原子力科学研究所 原子炉施設保安規定 【周辺監視区域の変更について】

日本原子力研究開発機構 原子力科学研究所
保安管理部

令和元年11月25日

周辺監視区域変更の全体計画

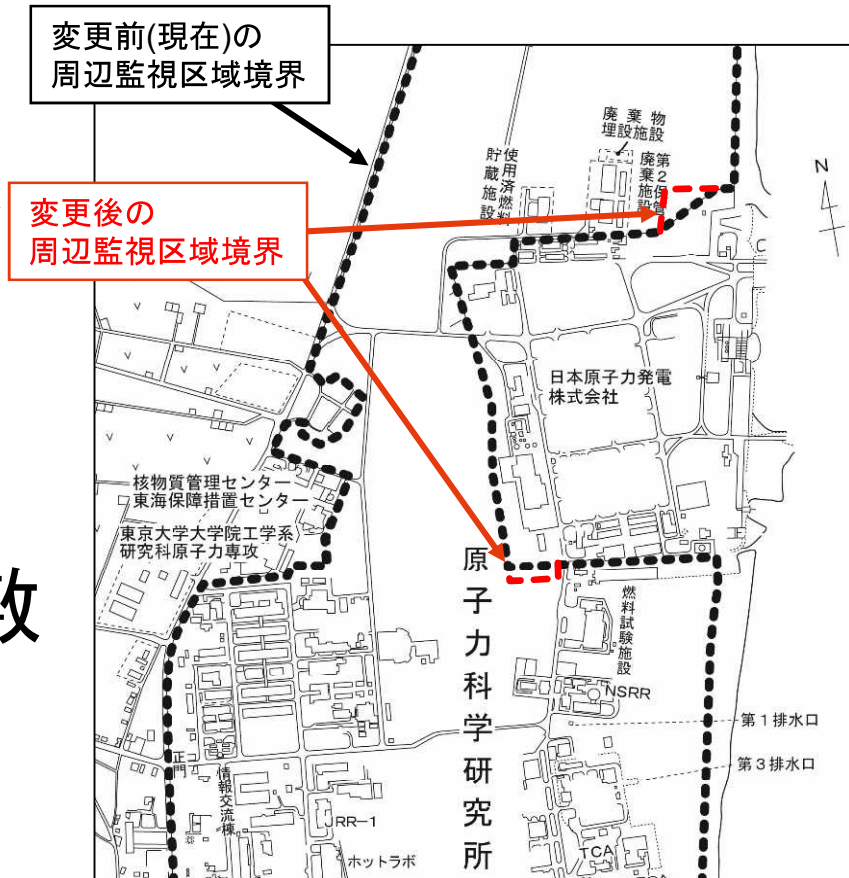
- 原電の新規制基準適合のための工事進捗に合わせて4回に分けて周辺監視区域を変更する。
- このため、変更の都度、原子力科学研究所原子炉施設保安規定に定める周辺監視区域図を変更する。

- 東海第二発電所の防潮堤設置工事進捗に伴い、一時的に周辺監視区域境界を変更する。
- 一時的な周辺監視区域の変更であることから、敷地境界は変更しない。

平常運転時の被ばく評価の方針

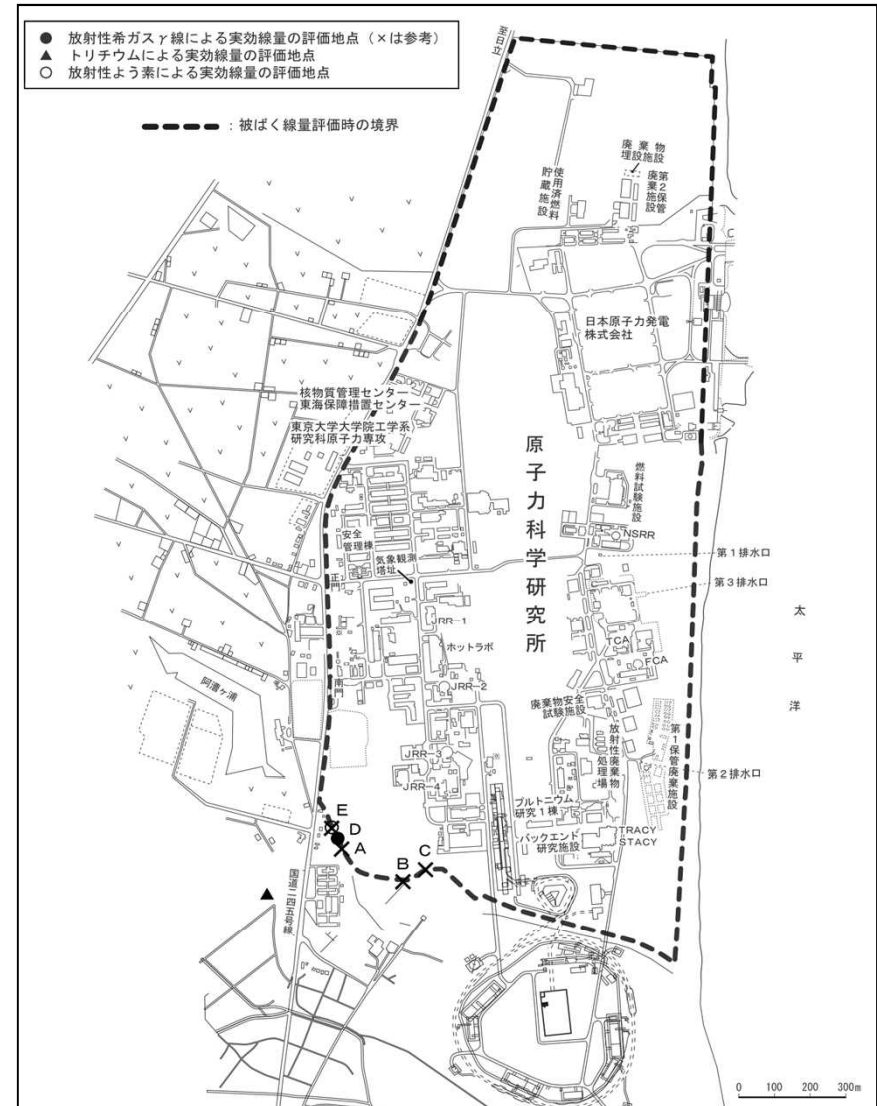
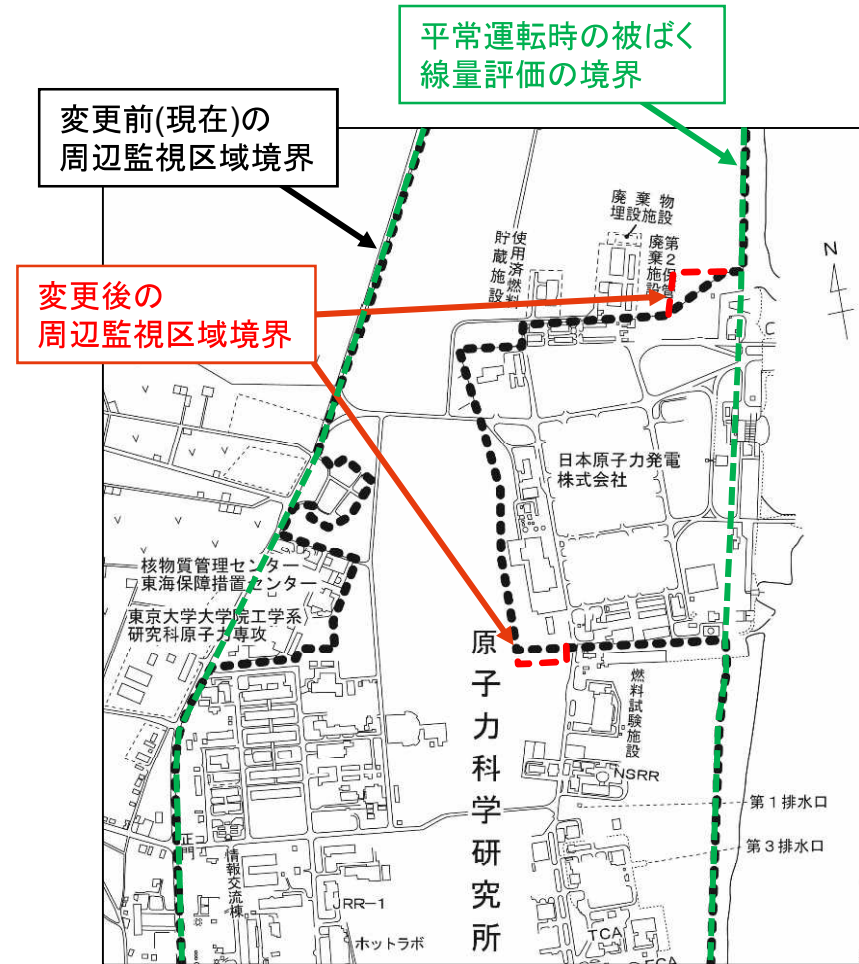
- 平常運転時における気体廃棄物の放出による一般公衆の被ばく評価については、周辺監視区域外の人(一般公衆)の居住の可能性を考慮した陸側地点にて実施している。

- ここで、東海第二発電所の周辺監視区域には人が居住しないため、被ばく評価時の境界の内側としている。
- 第1回申請で変更される周辺監視区域境界は、既許可の被ばく評価時の境界の内側での変更であるため、既許可の平常運転時の被ばく評価に変更は生じない。
